关于东平广场项目第十期（北塔五层以上）施工图变更主要内容的事宜

根据甲方要求修改规划报建图，佛山市东平广场项目第十期（北塔五层以上）报建图2013.12版与2017.03版对比，修改以下内容，说明如下：

修改内容：三、22层平面图

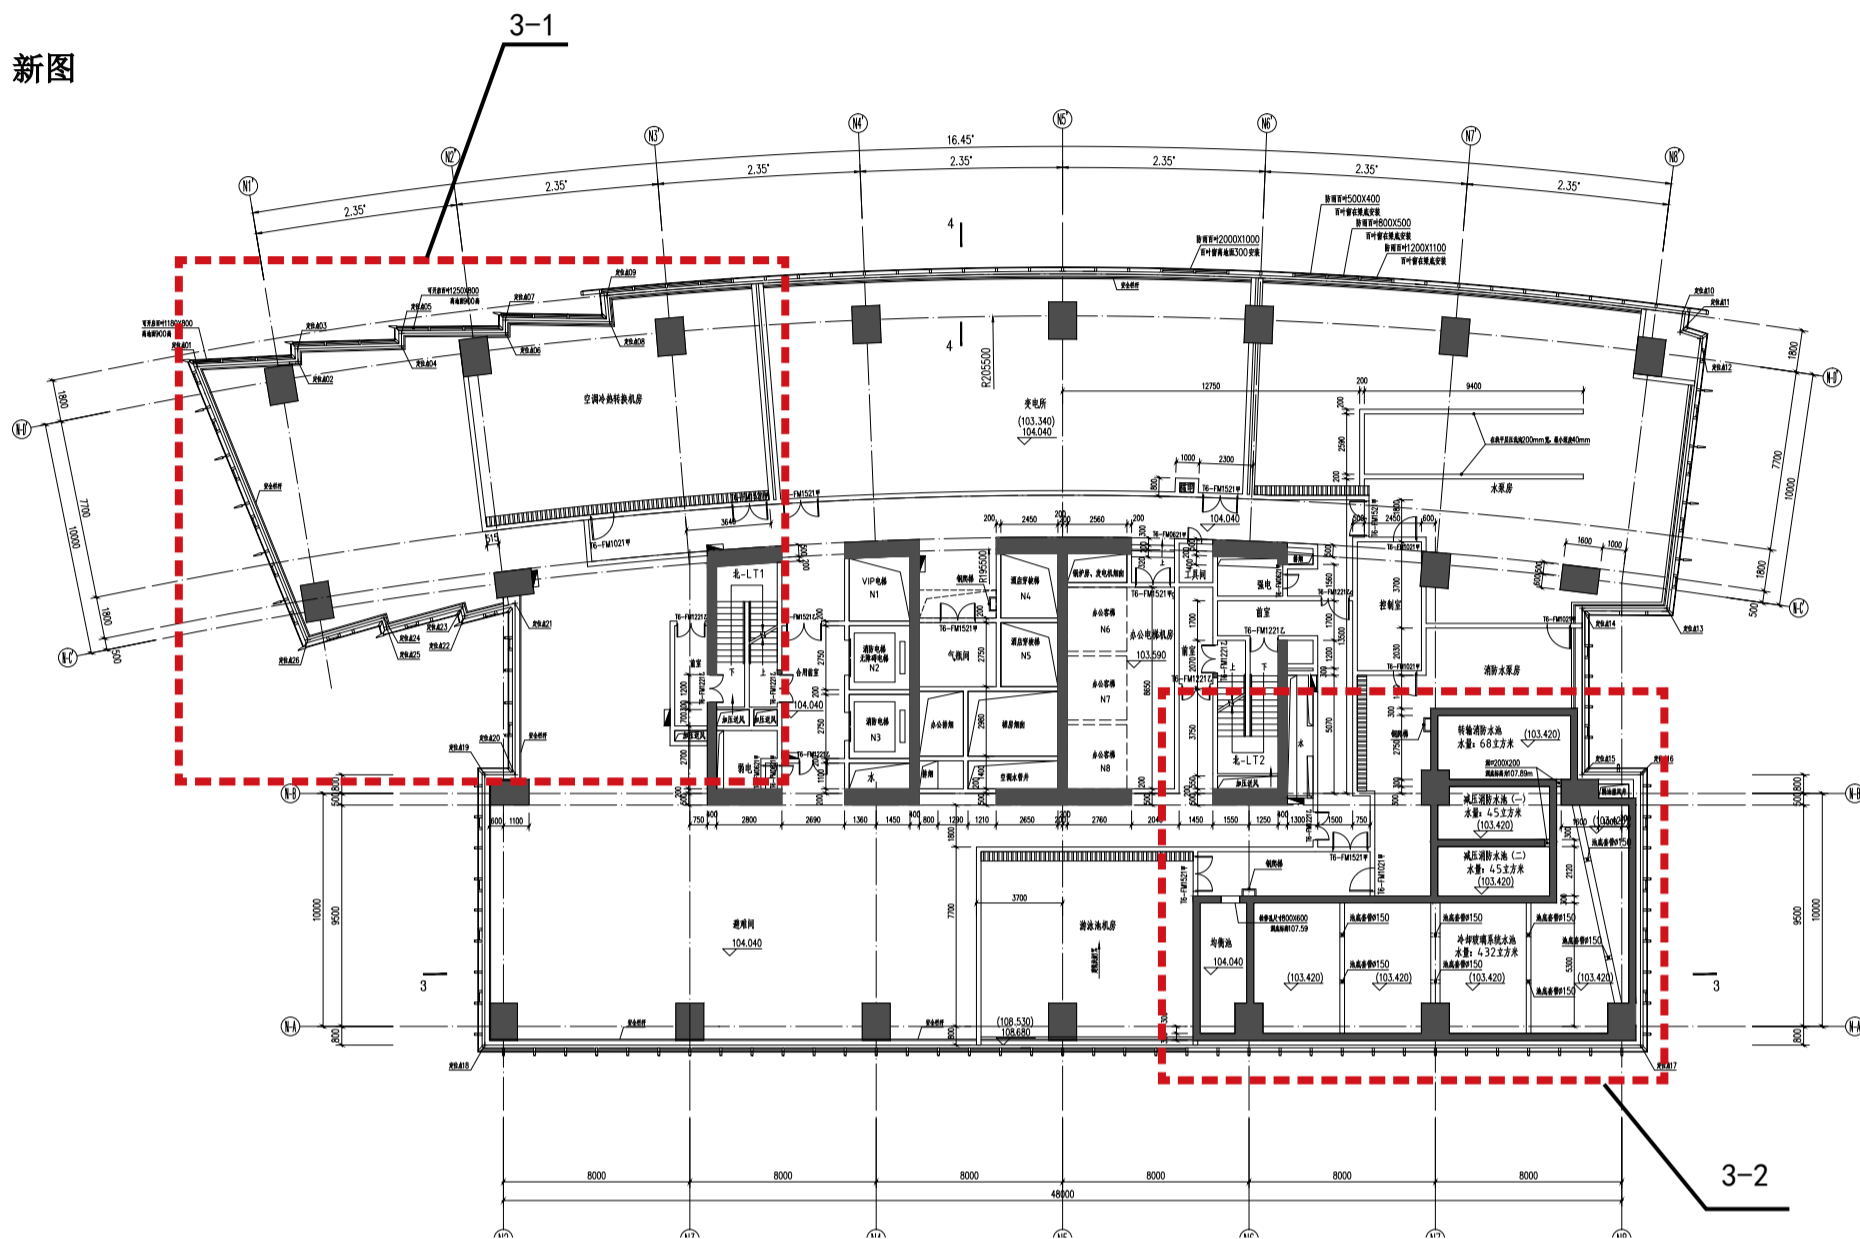
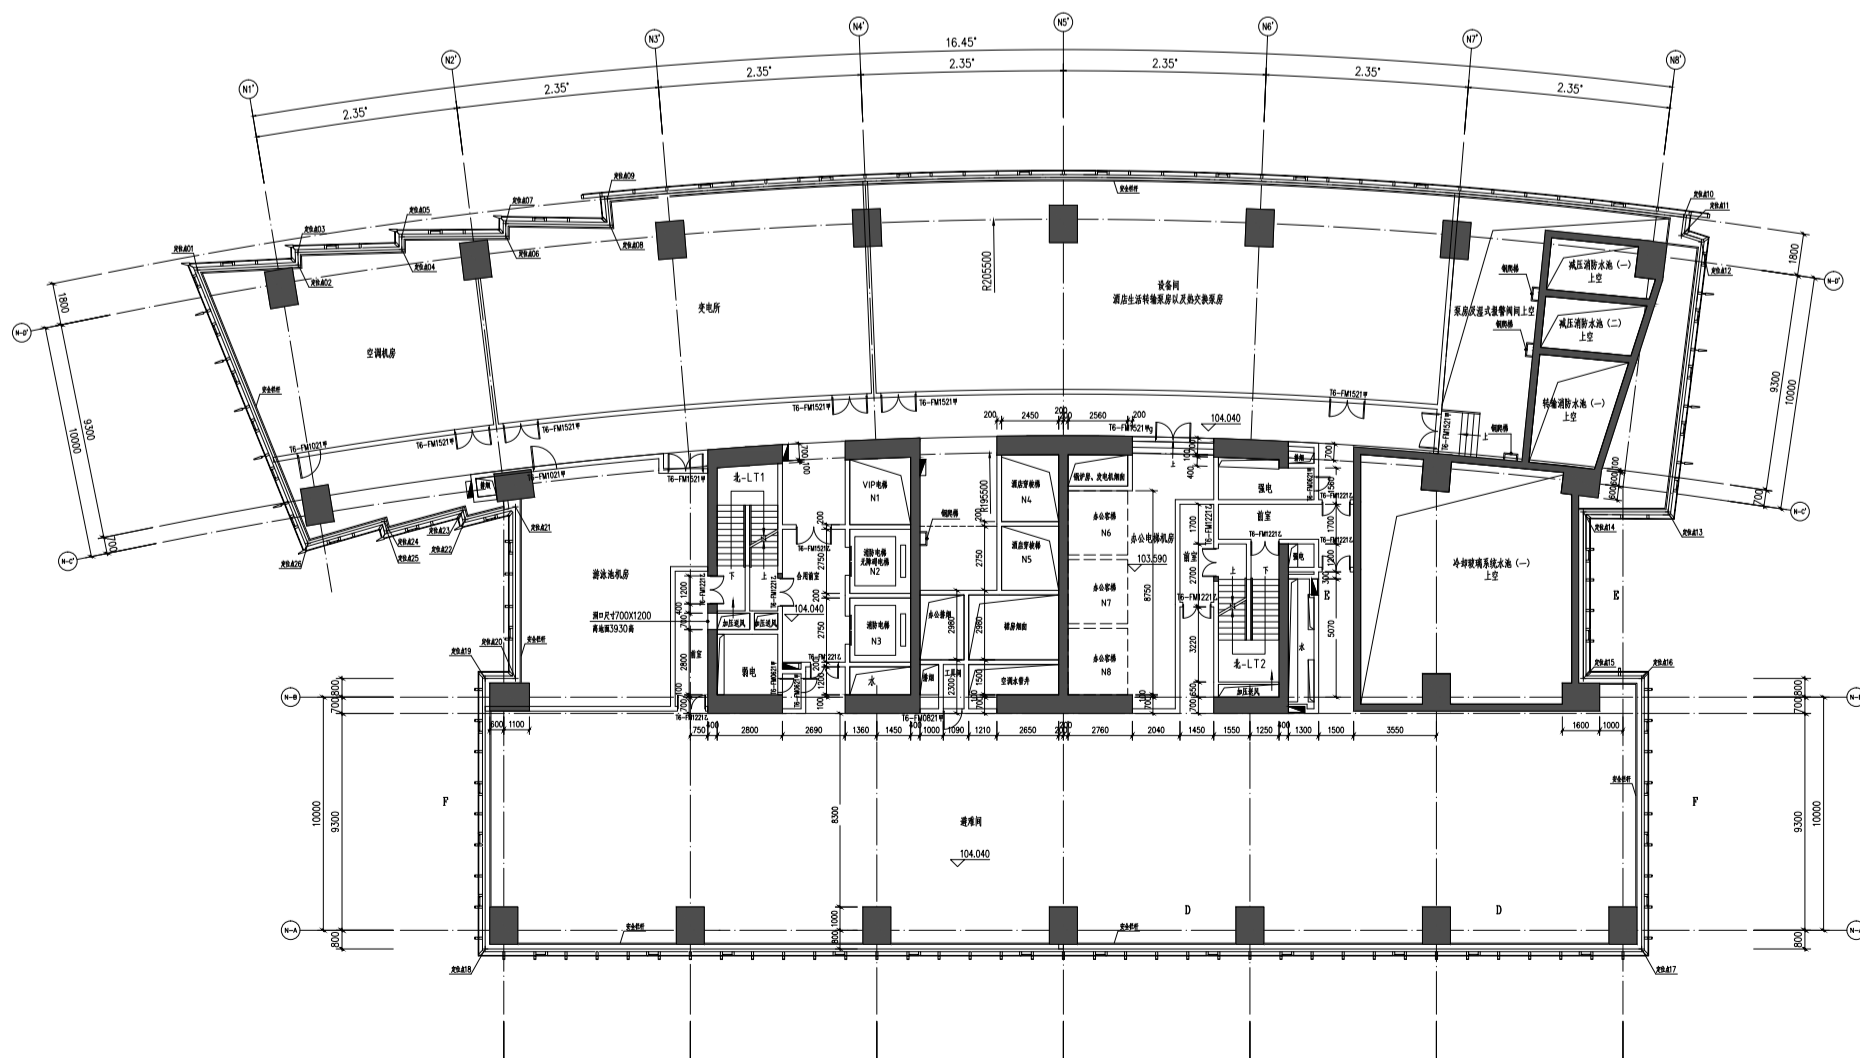
3-1、22层设备间调整。

3-2、水池移位。

修改内容：四、23层平面图

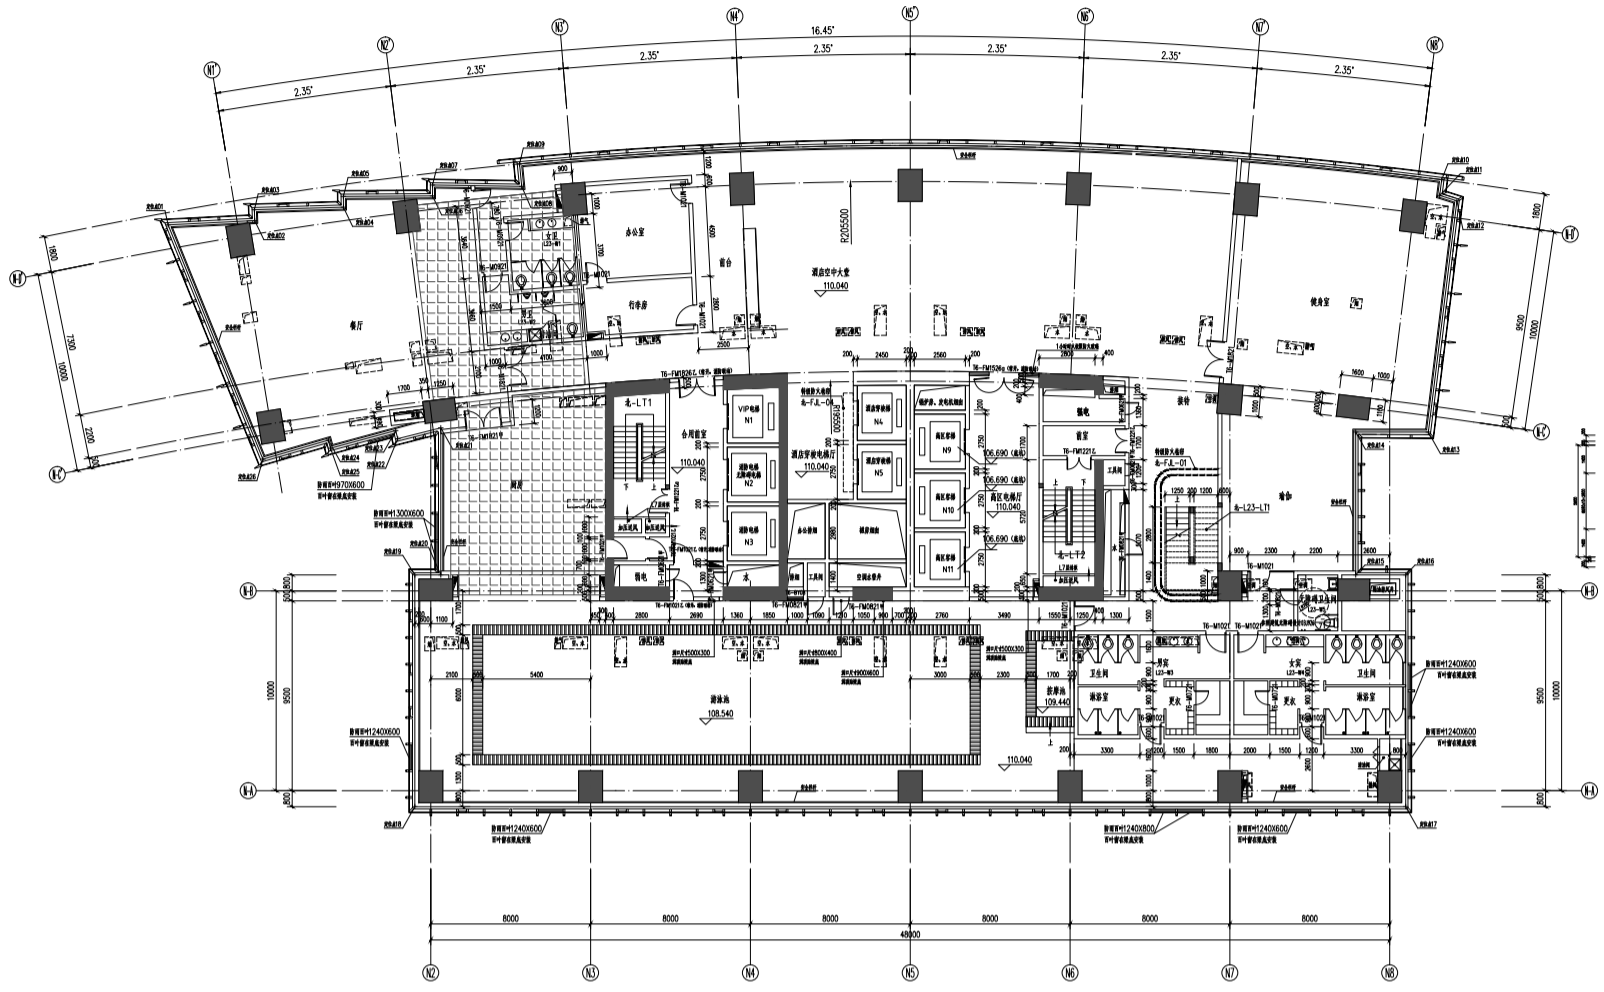
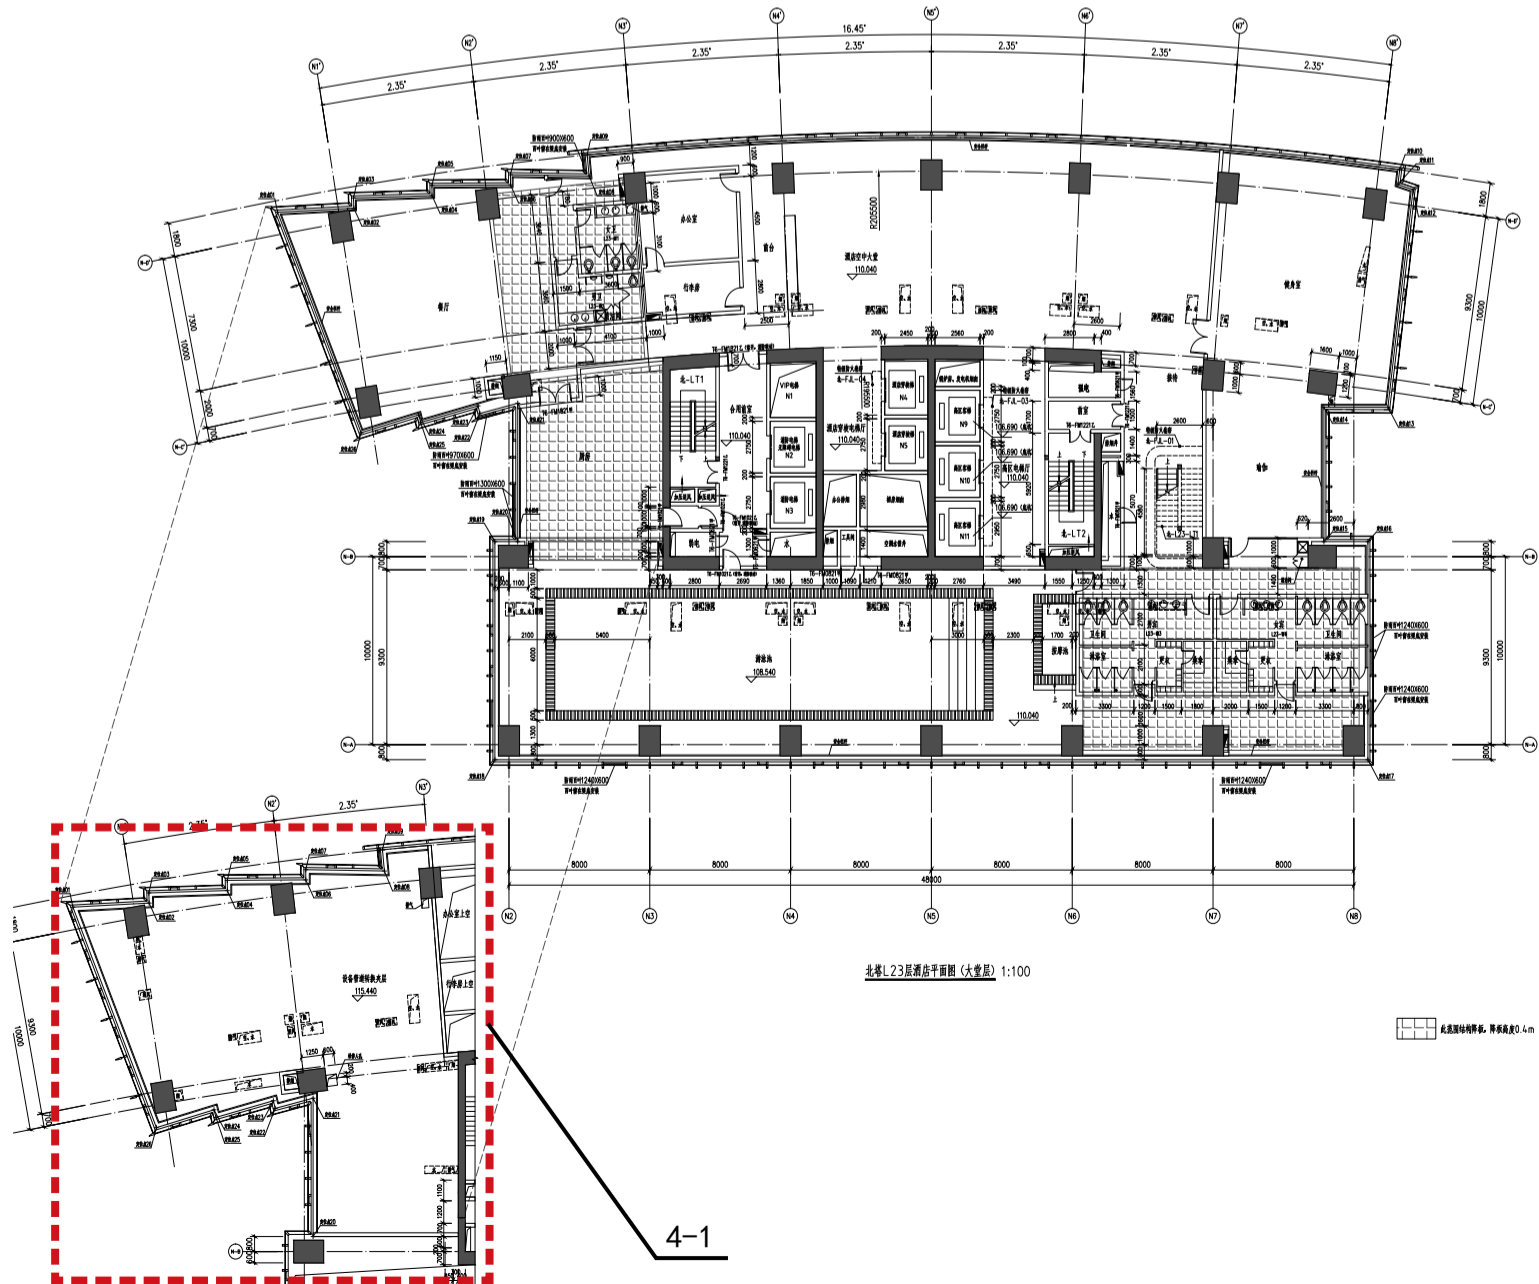
4-1、取消引出表示的小夹层平面图。

修改内容：四、23M层平面图

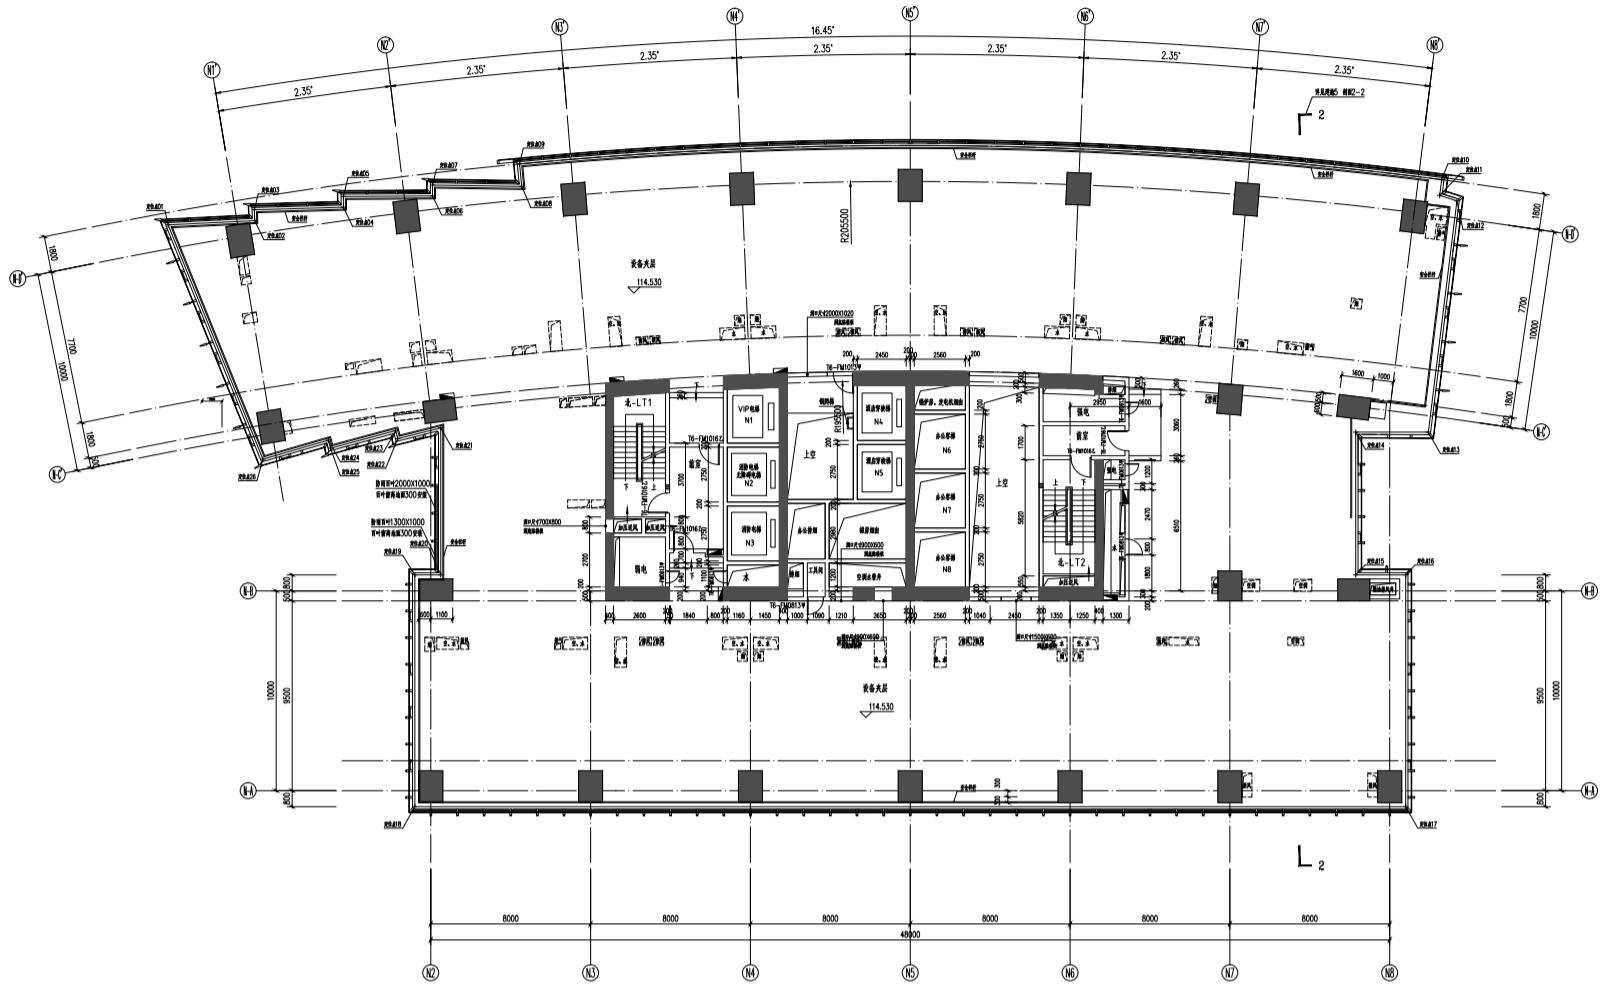
4-1、细化23M设备管道夹层平面图（见下图）。
